INFORME DE HITO DE CONTROL
N° 4625-2024-CG/MPROY-SCC

**“IMPLEMENTACIÓN DEL PAQUETE 3 DE LA CARTERA
EDUCACIÓN QUE SE EJECUTA EN EL MARCO DEL
CONTRATO DE ESTADO A ESTADO”**

**HITO DE CONTROL N° 1 – “PERIODO DE SUBSANACIÓN
DE DEFECTOS IDENTIFICADOS EN LA OBRA DE LA
I.E. N° 88037 “ANTENOR SÁNCHEZ” DEL PAQUETE 3 DE
LA CARTERA EDUCACIÓN, AL MES DE ENERO DE 2024”**

IMAGEN N° 1

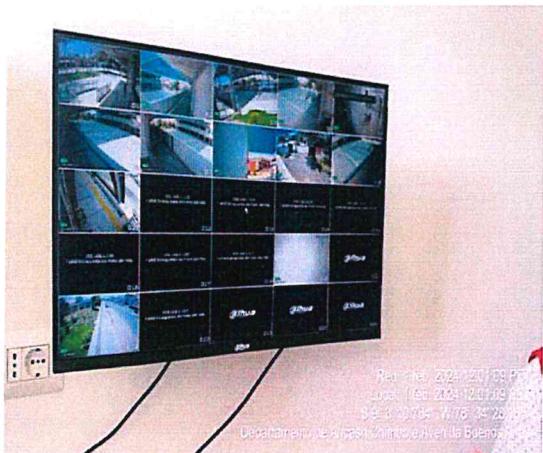
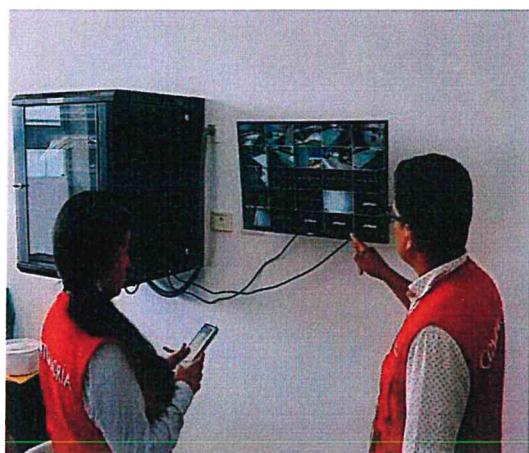
SISTEMA DE VIDEOVIGILANCIA

IMAGEN N° 3

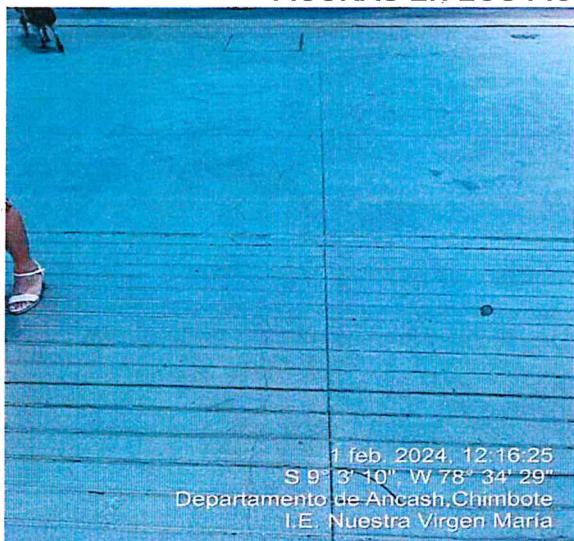
2. Se verificó la existencia de fisuras en los pisos de ingreso y patio del Local Escolar conforme se muestra en las imágenes siguientes:

FISURAS EN LOS PISOS DE INGRESO Y PATIO

IMAGEN N° 5
AIRE ACONDICIONADO DEL CUARTO DE ENERGÍA

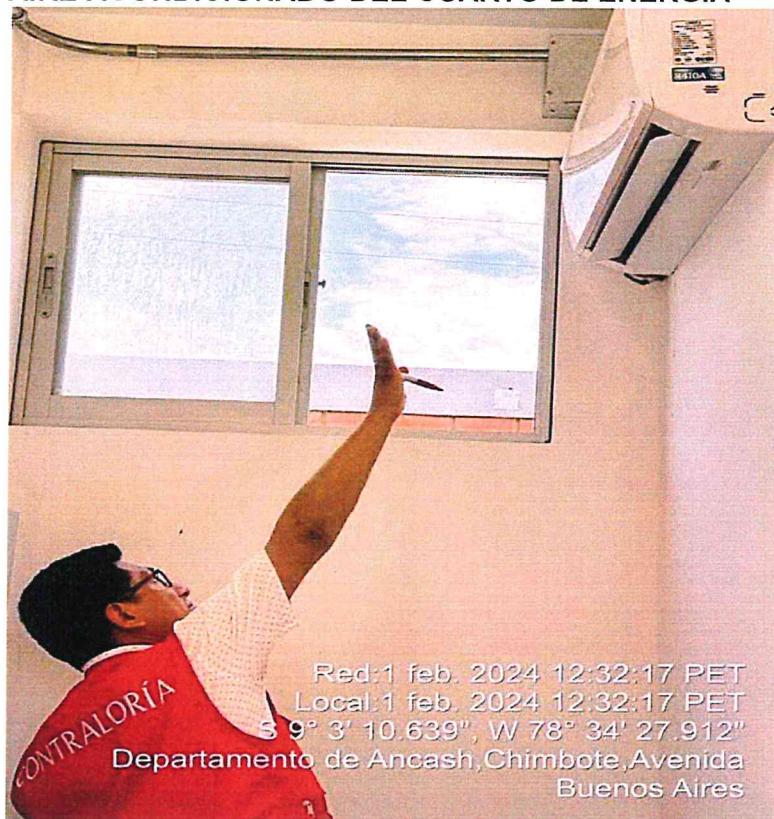
3. El aire acondicionado en el ambiente denominado "cuarto de energía", no funciona conforme se muestra en la imagen siguiente:

IMAGEN N° 6

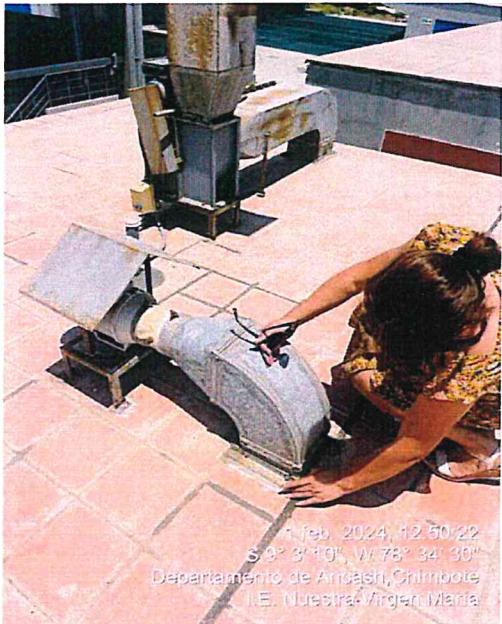
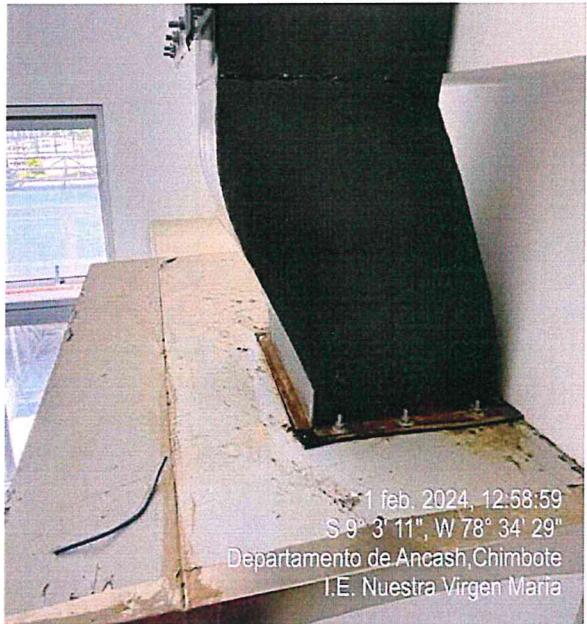
FILTRACIONES POR LA LOSA DE TECHO EN
LA SALIDA DE LA CAMPANA DE COCINA

IMAGEN N° 8
MOTOR DEL EQUIPAMIENTO DE EXTRACCIÓN DE AIRE
SIN PROTECCIÓN Y ÓXIDO EN DUCTOS

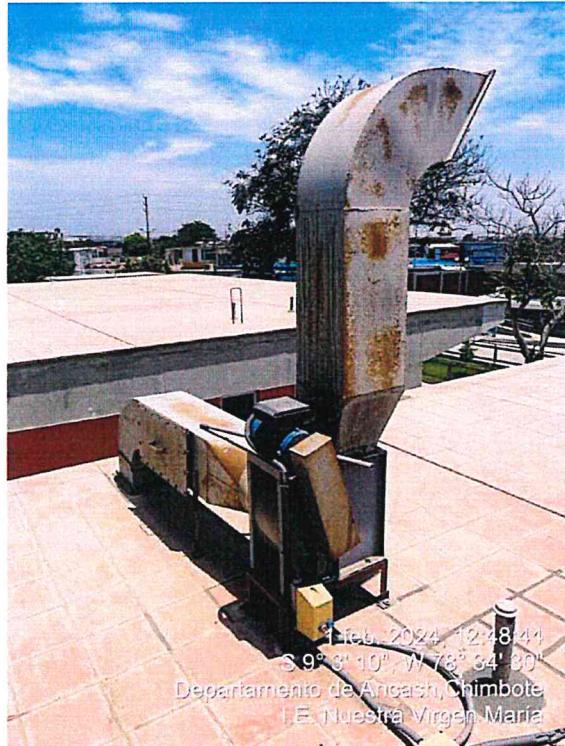
5. Se evidencia que el motor del equipamiento de extracción de aire carece de protección y tiene óxido en los ductos, conforme se muestra en la imagen siguiente:

**IMAGEN N° 9
DESPRENDIMIENTO DE TARAJEJO EN EL FRISO LATERAL Y ACERO DESCUBIERTO**

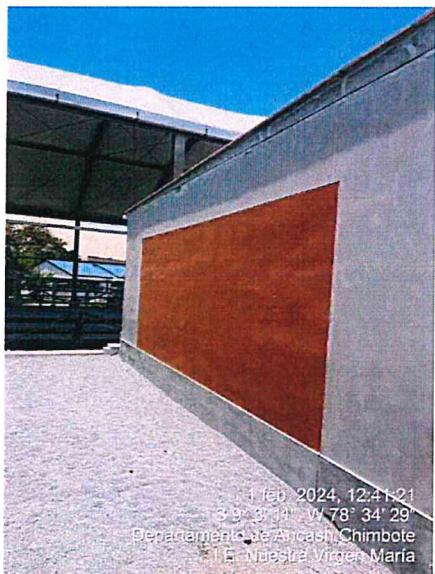
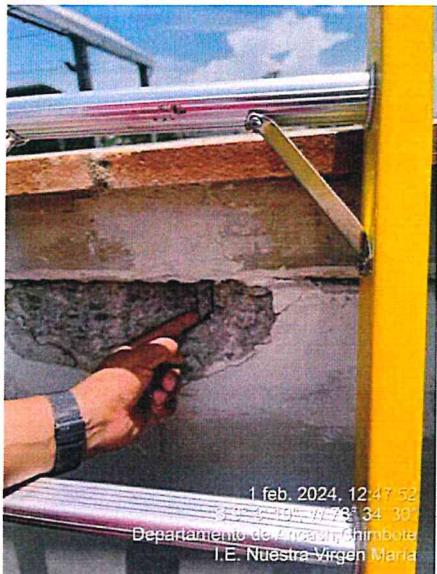
6. Se advierte desprendimiento de tarajeo en el friso lateral del pabellón donde está ubicada la cocina y presencia de acero descubierto, conforme se muestra en las imágenes siguientes:

**IMAGEN N° 11
PRESENCIA DE GANCHOS DE ACERO CORRUGADO
INCRUSTADOS EN LA LOSA DE TECHO**

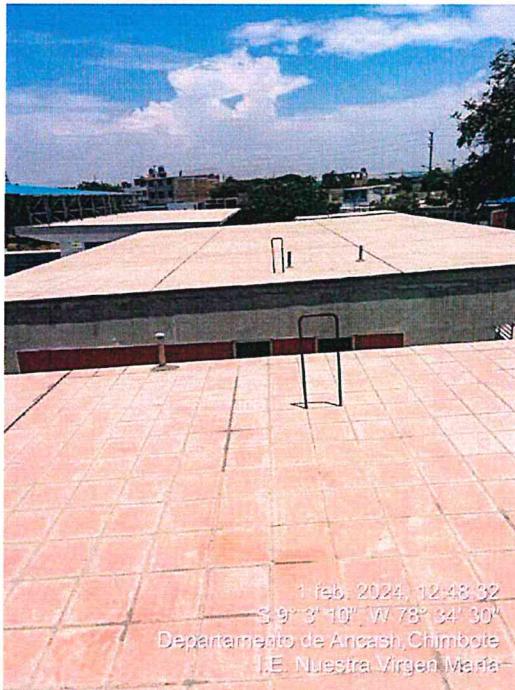
7. Se advierte la presencia de ganchos de acero corrugado incrustados en la losa de techo sin protección que transmite corrosión al elemento estructural, conforme se muestra en la imagen siguiente:

IMAGEN N° 12
PRESENCIA DE GANCHOS DE ACERO CORRUGADO
INCRUSTADOS EN LA LOSA DE TECHO

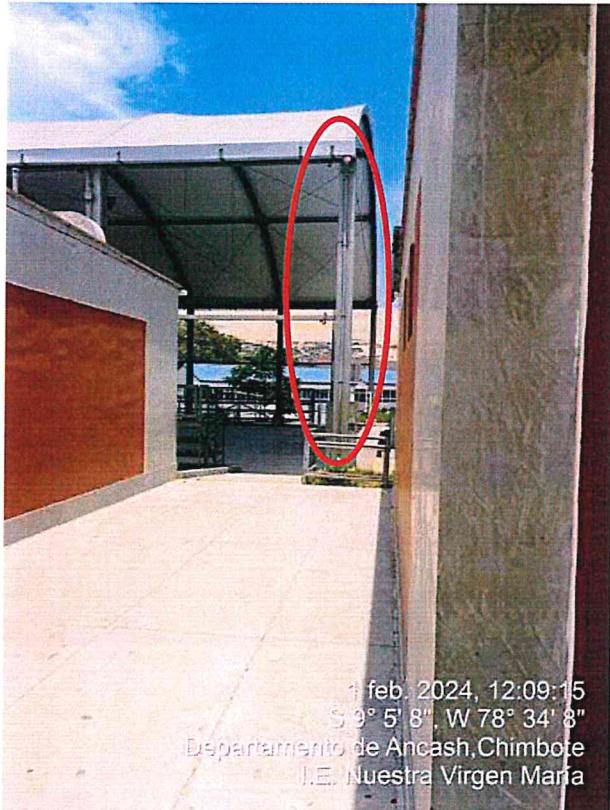
8. De la inspección a la estructura metálica de la losa deportiva, se advirtió la ausencia de pintura protectora en tuberías PVC en bajada pluvial, conforme se muestra en la imagen siguiente:
